ПАСПОРТ ДОСТУПНОСТИ № 1
объекта социальной инфраструктуры (ОСИ)
Физкультурно-оздоровительный корпус № 1

**ПАСПОРТ ДОСТУПНОСТИ
объекта социальной инфраструктуры (ОСИ)
№ 1**

**АКТ ОБСЛЕДОВАНИЯ
объекта социальной инфраструктуры
К ПАСПОРТУ ДОСТУПНОСТИ ОСИ
№ 1**

Физкультурно-оздоровительный корпус № 1, г. Владивосток, ул. Артековская, д. 10

Фото 2.6

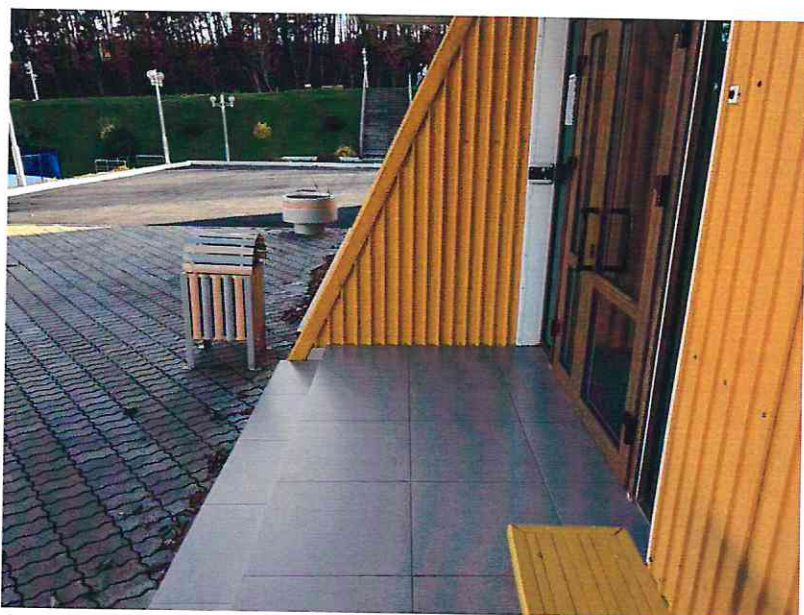
2.3	Входная площадка (перед дверью)	есть	2.5-2.7	6.1.1	Перед входом в здание отсутствует наружное вызывное устройство или средство связи с персоналом учреждения.	К,О, С	Обустроить рядом с нижним заездом на пандус или с началом подъема на лестницу, расположенную перед входной площадкой, наружное вызывное устройство или средство связи с персоналом учреждения.	Текущий ремонт

6.1.4	Глубина входной площадки с пандусом менее 2,2 м (1,55 м).	К	Увеличить глубину входной площадки с пандусом до не менее 2,2 м.	Капитальный ремонт
					На входной площадке перед верхним заездом на пандус расположена скамья.	К	Убрать скамью, расположенную на входной площадке перед верхним заездом на пандус.	Текущий ремонт

2.4	Дверь (входная)	есть	2.7-2.9	5.1.10, п.4.2.2 ГОСТ Р 52875-2018	Перед входной дверью отсутствуют предупреждающие тактильно-контрастные напольные указатели.	С	Обустроить перед входной дверью на расстоянии ширины полотна открытой двери предупреждающие тактильно-контрастные указатели глубиной 0,5-0,6 м с рифлением в виде конусов, расположенных в линейном порядке, или изменение фактуры поверхности пешеходного пути с	Текущий ремонт

подобными характеристиками.	
				6.1.5	Ширина проема створки входной двери менее 0,9 м в свету (0,815 м).	К	Заменить входную дверь на нормативную (с шириной проема створки в свету не менее 0,9 м).	Капитальный ремонт

Обустроить за 0,3 м до края нижней ступени марша лестницы, расположенной перед входной площадкой, предупреждающие тактильно-контрастные указатели глубиной 0,5-0,6 м с рифлением в виде конусов, расположенных в линейном порядке, или изменение фактуры поверхности пешеходного пути с подобными характеристиками. Обустроить у лестницы, расположенной перед входной площадкой, поручни на высоте 0,9 м с обеих сторон марша, имеющие завершающие горизонтальные травмобезопасные окончания, выступающие за края марша на 0,3 м. Обозначить проступи краевых ступеней лестницы, расположенной перед входной площадкой, одной или несколькими противоскользящими полосами, контрастными с поверхностью ступеней, общей шириной 0,08-0,1 м. Обустроить рядом с нижним заездом на пандус или с началом подъема на лестницу, расположенную перед входной площадкой, наружное вызывное устройство или средство связи с персоналом учреждения. Увеличить глубину входной площадки с пандусом до не менее 2,2 м. Убрать скамью, расположенную на входной площадке перед верхним заездом на пандус. Обустроить перед входной дверью на расстоянии ширины полотна открытой двери предупреждающие тактильно-контрастные указатели глубиной 0,5-0,6 м с рифлением в виде конусов, расположенных в линейном порядке, или изменение фактуры поверхности пешеходного пути с подобными характеристиками. Заменить входную дверь на нормативную (с шириной проема створки в свету не менее 0,9 м). Настроить доводчик входной двери на задержку автоматического закрывания продолжительностью не менее 5 с или установить на двери стопор. Обозначить ручку входной двери яркой контрастной относительно дверного полотна маркировкой. Обустроить на прозрачных полотнах входной двери с обеих сторон на высоте 0,9–1,0 м и 1,3–1,4 м яркую контрастную маркировку в форме прямоугольника высотой не менее 0,1 м и шириной не менее 0,2 м или в форме круга диаметром от 0,1 до 0,2 м. Контрастную маркировку допускается заменить декоративными рисунками или фирменными знаками, узорами и т. п. той же яркости. Обустроить перед дверьми в тамбуре со стороны холла здания предупреждающие тактильно-контрастные напольные указатели глубиной 0,5-0,6 м с рифлением в виде конусов, расположенных в линейном порядке, или изменение поверхности пешеходного пути с подобными характеристиками. Обозначить ручки дверей в тамбуре яркой контрастной относительно дверного полотна маркировкой. Обустроить на прозрачных полотнах дверей в тамбуре на высоте 0,9–1,0 м и 1,3–1,4 м яркую контрастную маркировку в форме прямоугольника высотой не менее 0,1 м и шириной не менее 0,2 м или в форме круга диаметром от 0,1 до 0,2 м. Контрастную маркировку допускается заменить декоративными рисунками или фирменными знаками, узорами и т. п. той же яркости.

Фото 3.1

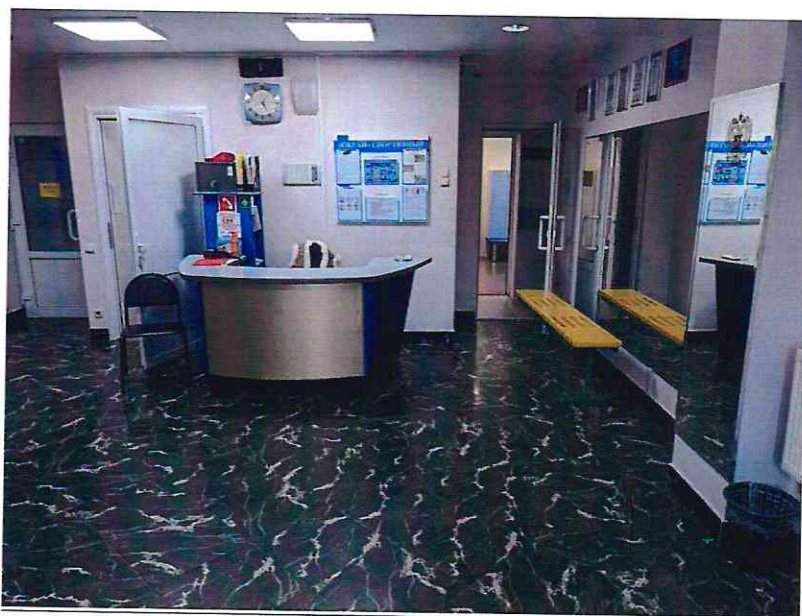
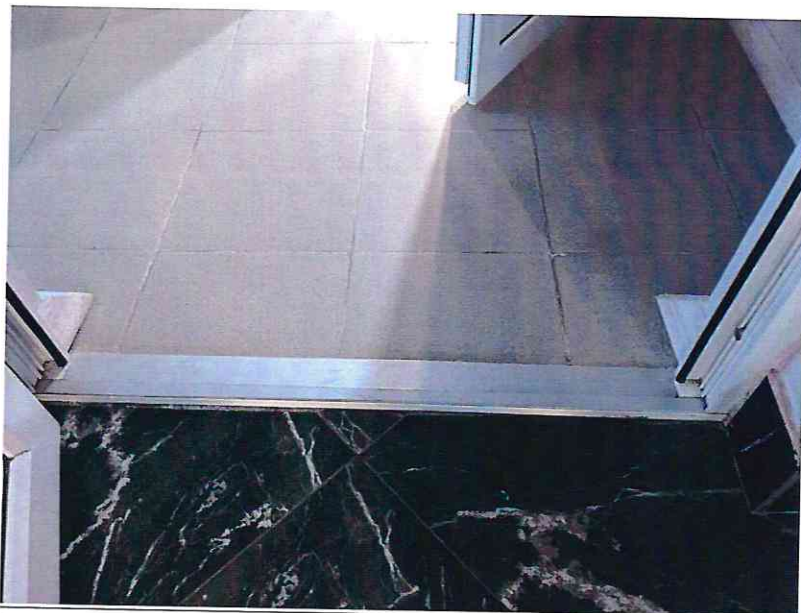
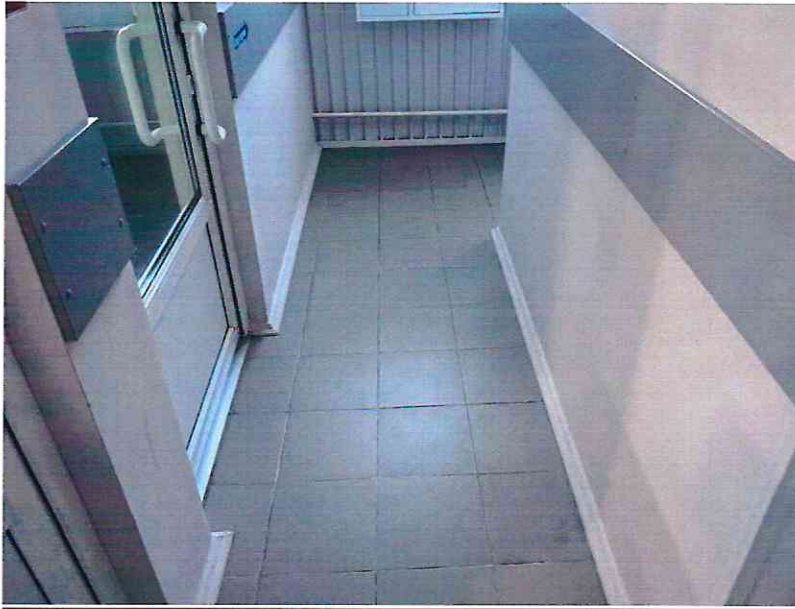
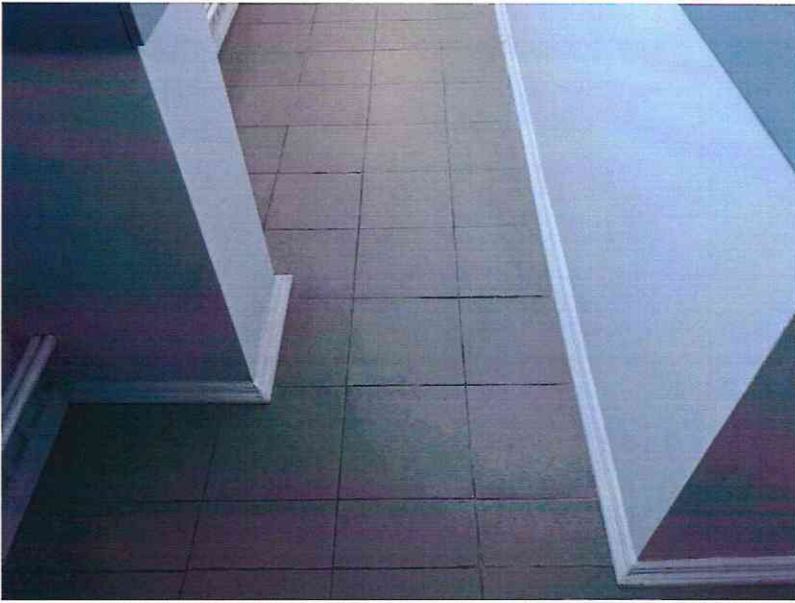
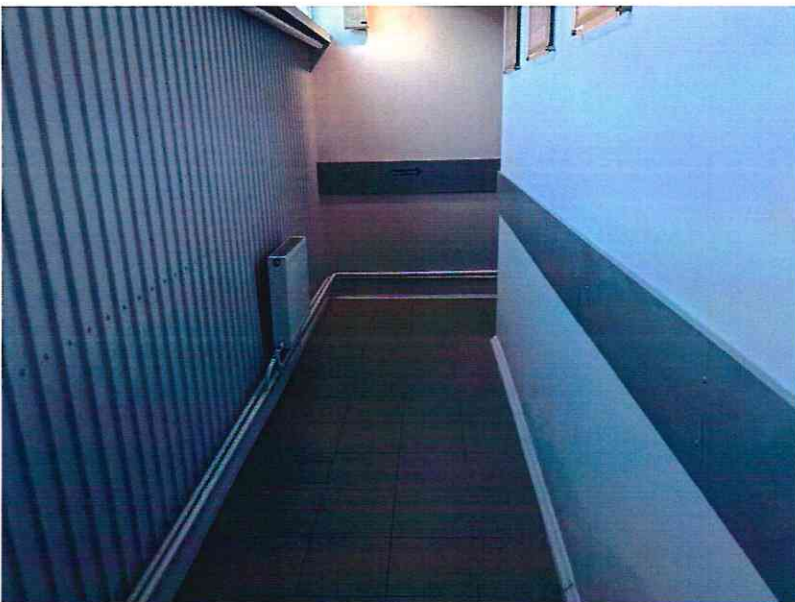
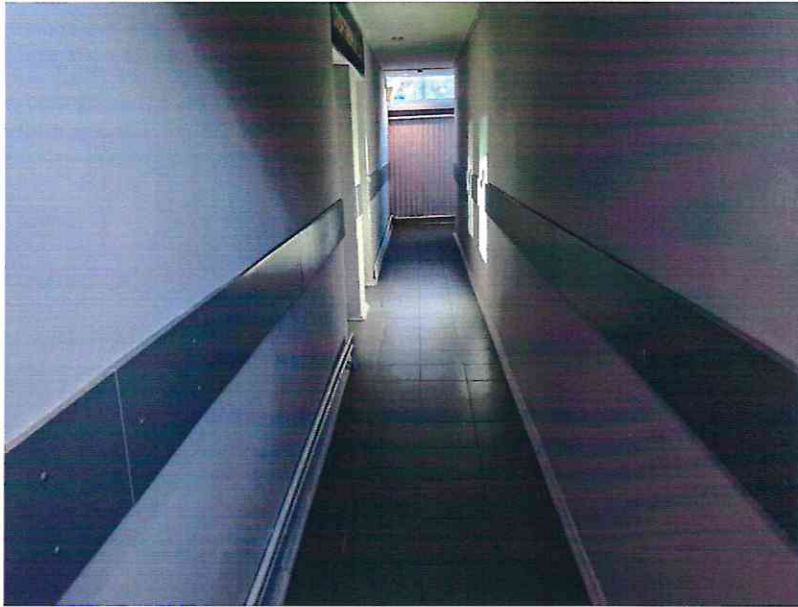
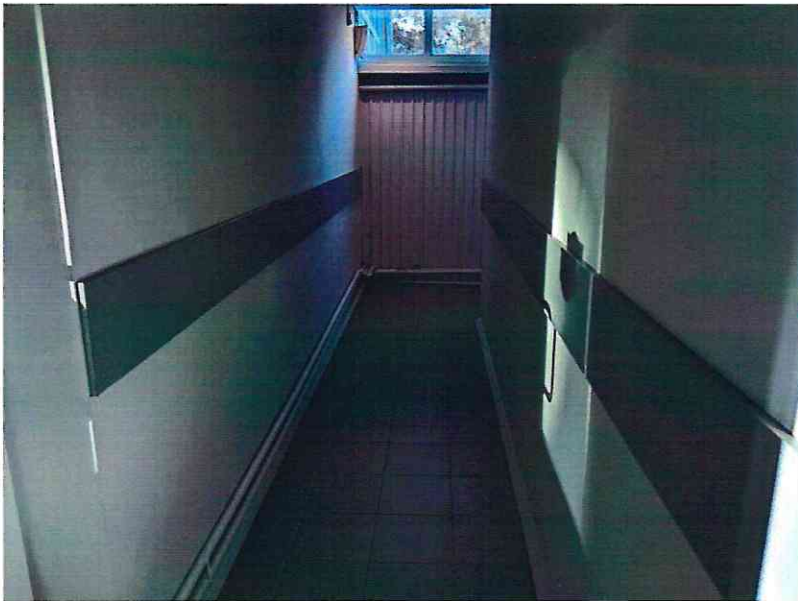
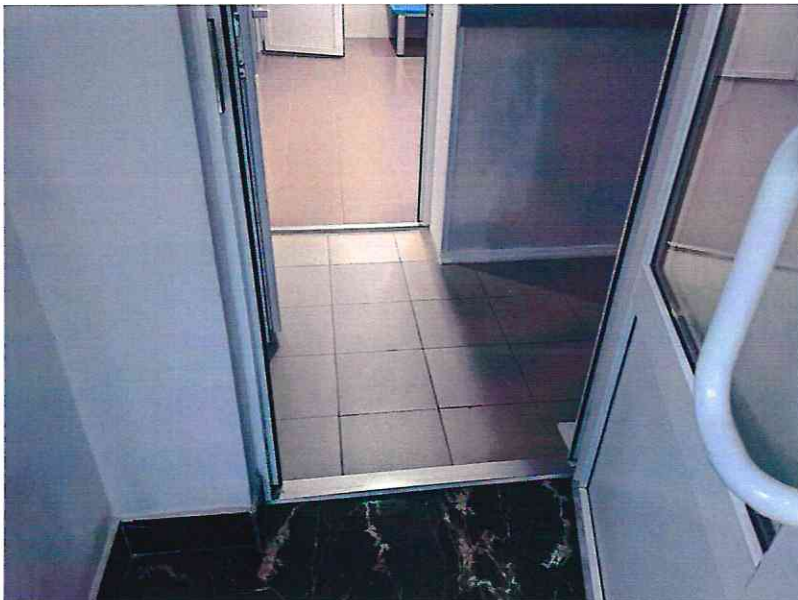
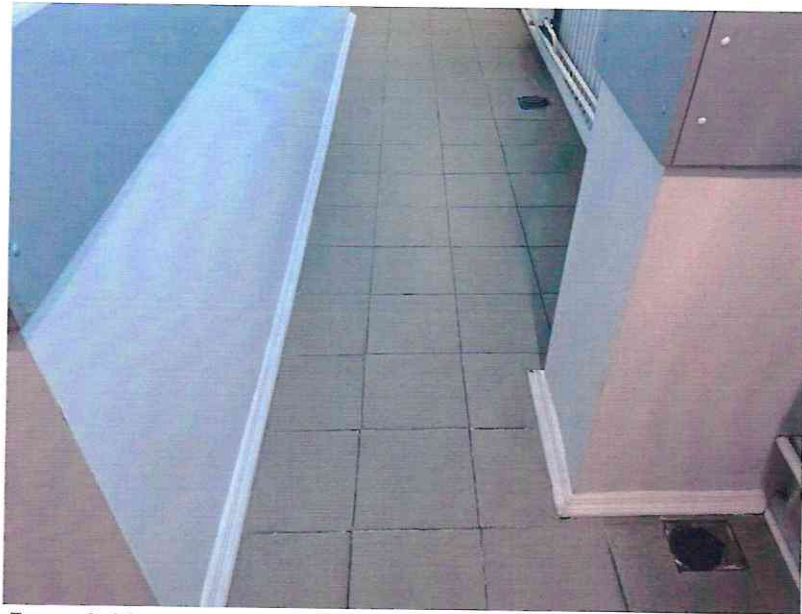
3.1	Коридор (вестибюль, зона ожидания, галерея, балкон)	есть	3.1, 3.2, 3.5-3.9, 3.11, 3.12	6.2.1	Ширина коридора, ведущего к игровому залу на 1-м этаже, в свету менее 1,5 м (0,8-1,06 м).	К	Техническое решение нецелесообразны. Приобрести сменное кресло-коляску для узких дверных проемов.	Индивидуальное решение с ТСР

3.4	Лифт пассажирский (или подъемник)	нет		-	-	-	-	-
3.5	Дверь	есть	3.3, 3.4, 3.10, 3.13	6.2.3, п.4.3.2 ГОСТ Р 52875-2018	На участках пола перед дверьми, расположенными фронтально на путях движения внутри здания, отсутствуют предупредительные тактильно-контрастные указатели.	С	Обустроить на участках пола перед дверьми, расположенными фронтально на путях движения внутри здания, на расстоянии ширины полотна двери от плоскости дверного полотна снаружи и на расстоянии 0,3 м от плоскости дверного полотна	Текущий ремонт

6.2.4	Высота порогов дверей, ведущих к лестницам на 2-й этаж и эвакуационным выходам, более 0,014 м (0,042 м).	К	Устранить порог как минимум у одной из дверей, ведущих к лестницам на 2-й этаж и эвакуационным выходам, занизить до высоты не более 0,014 м или обустроить пороговый пандус.	Текущий ремонт

6.4.1	Ручки дверей, расположенных на путях движения внутри здания, не контрастны относительно дверных полотен.	С	Обозначить ручки дверей, расположенных на путях движения внутри здания, яркой контрастной относительно дверных полотен маркировкой.	Текущий ремонт

6.1.6	На прозрачных полотнах дверей, расположенных в коридорах на путях движения внутри здания, отсутствует контрастная маркировка, либо маркировка расположена на ненормативной высоте (1,315-1,46 м).	С	Обустроить на прозрачных полотнах дверей, расположенных в коридорах на путях движения внутри здания, на высоте 0,9–1,0 м и 1,3–1,4 м яркую контрастную маркировку в форме прямоугольника высотой не менее 0,1 м и шириной не менее 0,2 м или в форме круга диаметром от 0,1 до 0,2 м. Контрастную маркировку допускается	Текущий ремонт

6.1.5	Усилие открывания дверей, ведущих из холла в коридор 1-го этажа, более нормативных значений.	К,О, С	заменить декоративными рисунками или фирменными знаками, узорами и т. п. той же яркости. Ослабить доводчик двери, ведущей из холла в коридор 1-го этажа.	Текущий ремонт

6.2.4	Ширина проемов дверей, расположенных на путях движения внутри здания, в свету менее 0,9 м (0,77 м в коридоры 1-го этажа и 0,865 м у дверей, ведущих к лестнице на 2-й этаж и эвакуационным выходам).	К	Увеличить ширину проемов дверей, расположенных на путях движения инвалидов внутри здания, до не менее 0,9 м в свету.	Капитальный ремонт

Приобрести сменное кресло-коляску для узких дверных проемов. Обустроить за 0,3 м до края верхней ступени верхнего марша и нижней ступени нижнего марша как минимум одной внутренней лестницы тактильно-контрастные предупреждающие напольные указатели глубиной 0,5-0,6 м с рифлением в виде конусов, расположенных в линейном порядке, или изменение фактуры пешеходного пути с подобными характеристиками. Обозначить проступи краевых ступеней как минимум одной внутренней лестницы одной или несколькими противоскользящими полосами, контрастными с поверхностью ступеней, общей шириной 0,08-0,1 м. Обустроить на боковой поверхности поручней как минимум одной внутренней лестницы рельефные обозначения этажей. Приобрести мобильный лестничный подъемник. Обустроить как минимум у одной внутренней лестницы непрерывный по всей высоте лестницы поручень, расположенный на высоте 0,9 м и имеющий завершающие травмобезопасные окончания, выступающие за края марша на 0,3 м. Обустроить как минимум у одной внутренней лестницы подступенки. Обустроить на участках пола перед дверьми, расположенными фронтально на путях движения внутри здания, на расстоянии ширины полотна двери от плоскости дверного полотна снаружи и на расстоянии 0,3 м от плоскости дверного полотна со с внутренней стороны предупреждающие тактильно-контрастные напольные указатели глубиной 0,5-0,6 м с рифлением в виде конусов, расположенных в линейном порядке, или изменения фактуры пешеходного пути с подобными характеристиками. Устранить порог как минимум у одной из дверей, ведущих к лестницам на 2-й этаж и эвакуационным выходам, занизить до высоты не более 0,014 м или обустроить пороговый пандус. Обозначить ручки дверей, расположенных на путях движения внутри здания, яркой контрастной относительно дверных полотен маркировкой. Обустроить на прозрачных полотнах дверей, расположенных в коридорах на путях движения внутри здания, на высоте 0,9–1,0 м и 1,3–1,4 м яркую контрастную маркировку в форме прямоугольника высотой не менее 0,1 м и шириной не менее 0,2 м или в форме круга диаметром от 0,1 до 0,2 м. Контрастную маркировку допускается заменить декоративными рисунками или фирменными знаками, узорами и т. п. той же яркости. Ослабить доводчик двери, ведущей из холла в коридор 1-го этажа. Увеличить ширину проемов дверей, расположенных на путях движения инвалидов внутри здания, до не менее 0,9 м в свету. Обозначить проступи краевых ступеней лестниц, расположенных на путях эвакуации, яркой контрастной маркировкой с шириной контрастной полосы в пределах 0,08-0,1 м. Приобрести инвентарный телескопический пандус.

Фото 3.13

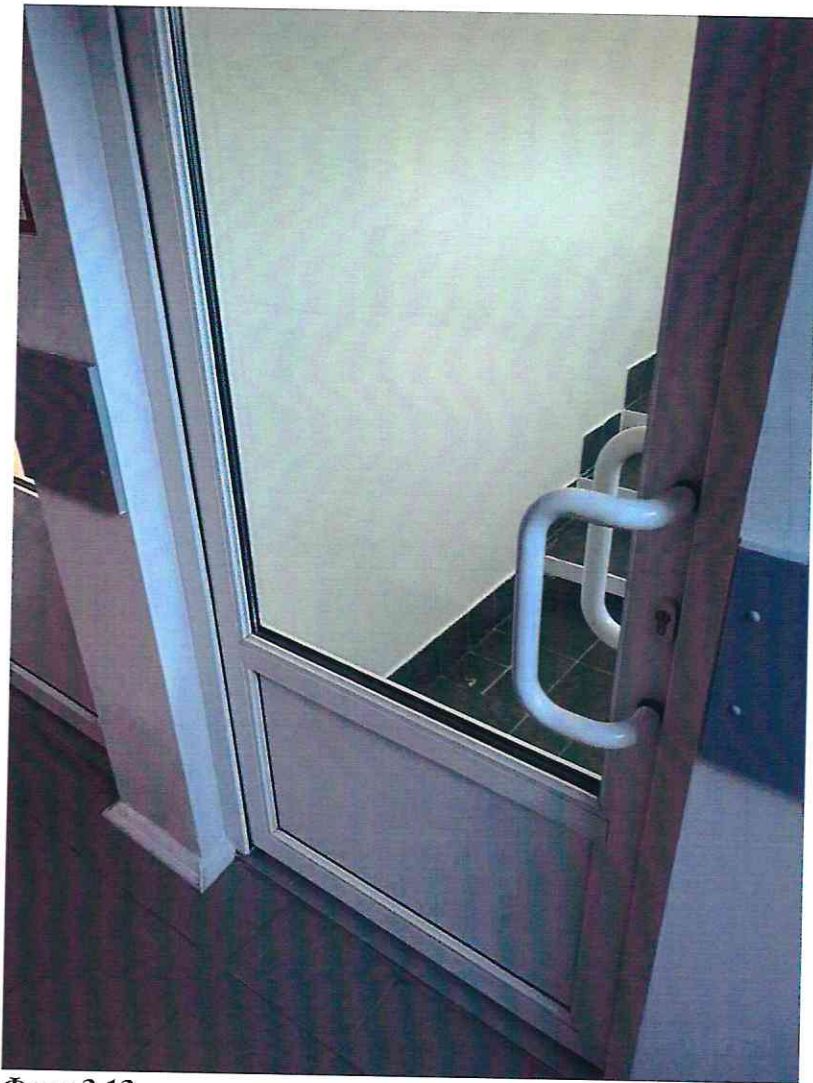
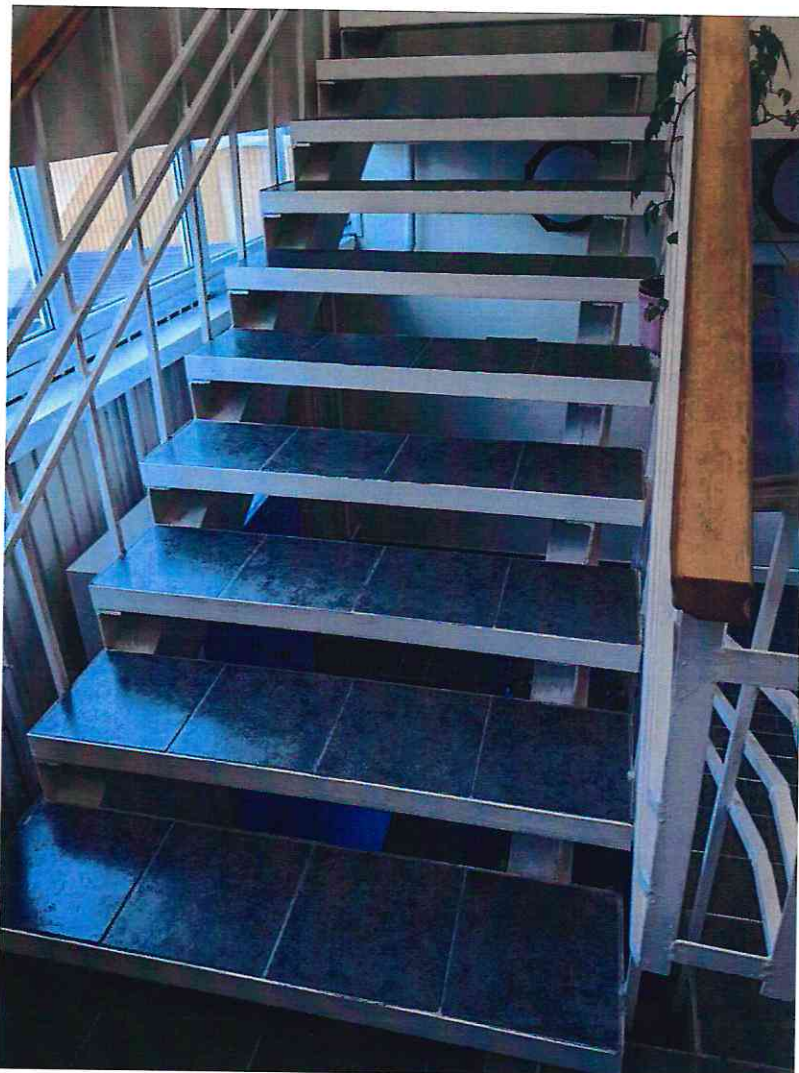
3.2	Лестница (внутри здания)	есть	3.14-3.18	6.2.3, п.4.3.2 ГОСТ Р 52875-2018	Перед подъемами и спусками на внутренние лестницы отсутствуют предупреждающие тактильно-контрастные указатели.	С	Обустроить за 0,3 м до края верхней ступени верхнего марша и нижней ступени нижнего марша как минимум одной внутренней лестницы тактильно-контрастные предупреждающие напольные указатели глубиной 0,5-0,6 м с рифлением в виде конусов, расположенных в линейном порядке, или изменение фактуры пешеходного пути с подобными характеристиками.	Текущий ремонт

6.2.8	Отсутствует маркировка краевых ступеней внутренних лестниц.	С	Обозначить проступи краевых ступеней как минимум одной внутренней лестницы одной или несколькими противоскользящим и полосами, контрастными с поверхностью ступеней, общей	Текущий ремонт

6.2.12	На боковой поверхности поручней внутренних лестниц отсутствуют рельефные обозначения этажей.	С	шириной 0,08-0,1 м. Обустроить на боковой поверхности поручней как минимум одной внутренней лестницы рельефные обозначения этажей.	Текущий ремонт

6.2.13	Внутренние лестницы не дублируются лифтом или подъемником.	К	Приобрести мобильный лестничный подъемник.	Индивидуальное решение с ТСР
				6.2.11	Внутренние поручни перил лестниц расположены на высоте более 0,9 м (1,015 м), не являются непрерывными по всей высоте лестниц.	С,О	Обустроить как минимум у одной внутренней лестницы непрерывный по всей высоте лестницы поручень, расположенный на высоте 0,9 м и имеющий завершающие травмобезопасные окончания, выступающие за края марша на 0,3 м.	Текущий ремонт

5.1.12	У внутренних лестниц отсутствуют подступенки.	С,О	Обустроить как минимум у одной внутренней лестницы подступенки.	Текущий ремонт
3.3	Пандус (внутри здания)	нет

3.6	Пути эвакуации (в т.ч. зоны безопасности)	ест ь	3.19- 3.22	6.2.29	Лестницы на путях эвакуации не обозначены контрастно. Лестницы на эвакуационных выходах не дублируются пандусами.	С К,О	Обозначить проступи краевых ступеней лестниц, расположенных на путях эвакуации, яркой контрастной маркировкой с шириной контрастной полосы в пределах 0,08-0,1 м. Приобрести инвентарный телескопический пандус.	Текущий ремонт Индивидуальное решение с ТСР
	ОБЩИЕ требования к зоне	Выделен наиболее рациональный (короткий и удобный) путь к зоне целевого назначения, выключатели и розетки - на высоте 0,8 м от уровня пола, наличие зоны отдыха на каждом доступном МГН этаже (в том числе и для инвалидов на креслах-колясках) на 2 - 3 места, наличие визуальной и тактильной предупредительной информации о препятствии перед дверными проемами и входами на лестницы, наличие информации о схеме движения инвалидов по зданию, наличие обозначающих маршрут движения знаков.

Фото 6.1

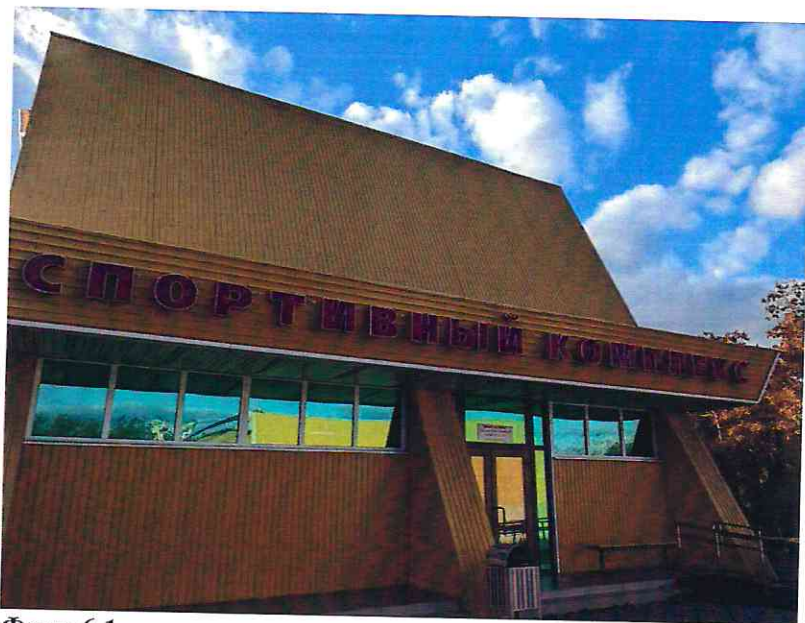
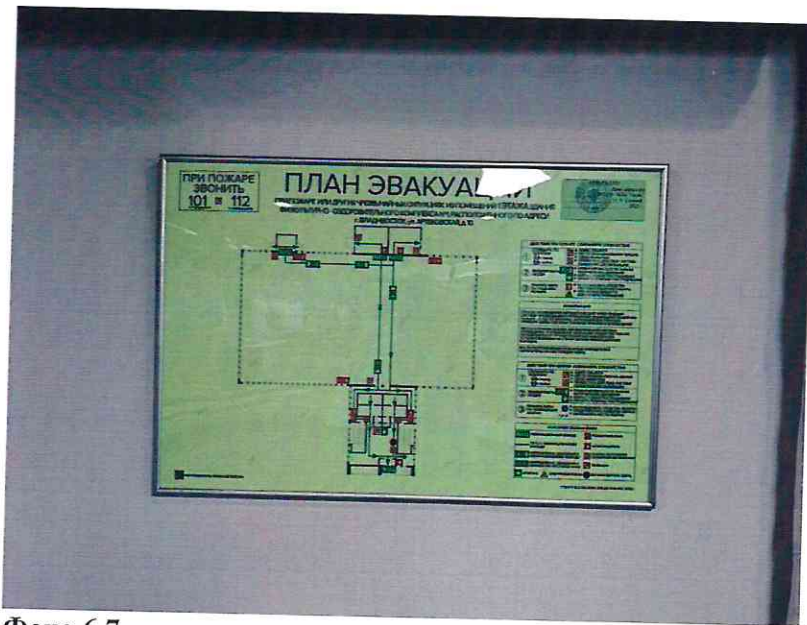
6.2	Акустические средства	есть	6.9, 6.10		Замечания отсутствуют.	-	-	-
6.3	Тактильные средства	нет		6.5.1	Рядом с входом в здание отсутствует тактильный знак доступности.	С	Обустроить рядом с входом в здание на высоте 1,2-1,6 м тактильный знак доступности.	Текущий ремонт

Обустроить рядом с входом в здание визуальные знаки доступности. Обустроить рядом с входом в здание на высоте 1,2-1,6 м тактильный знак доступности. Обустроить рядом с входами в помещения, предполагающиеся для доступа инвалидов, со стороны дверных ручек на высоте от 1,2 до 1,6 м от уровня пола и на расстоянии 0,1 м от края таблички до края дверного проема информирующие тактильные таблички для идентификации помещений с использованием рельефно-линейного шрифта, а также рельефно-точечного шрифта Брайля. Обустроить рядом с входом в здание на высоте 1,2-1,6 м вывеску с информацией об учреждении, выполненную рельефно-графическим и рельефно-точечным способом с применением шрифта Брайля.
